Změnový list

Projekt: „Zajištění kapacity a kvality SV Pardubice“
Podprojekt 1 - III. Část Intenzifikace ÚV Hrobice

Číslo změnového listu: 1/13

Název změnového listu: Změna podlahy na velínu objektu SO 02

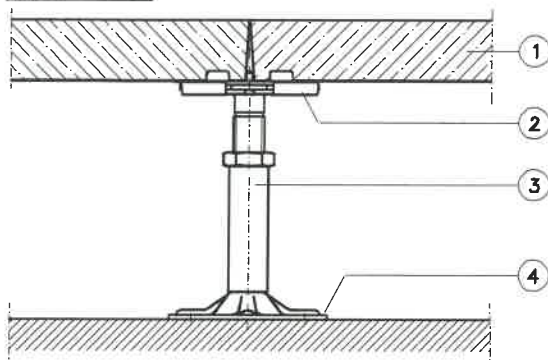
VYKURAT PRISTOR P
OSADIT 6 x PŘEKAD RZ
VYKURAT OTVOR 1100
OSADIT NOVÉ DYŠEČE
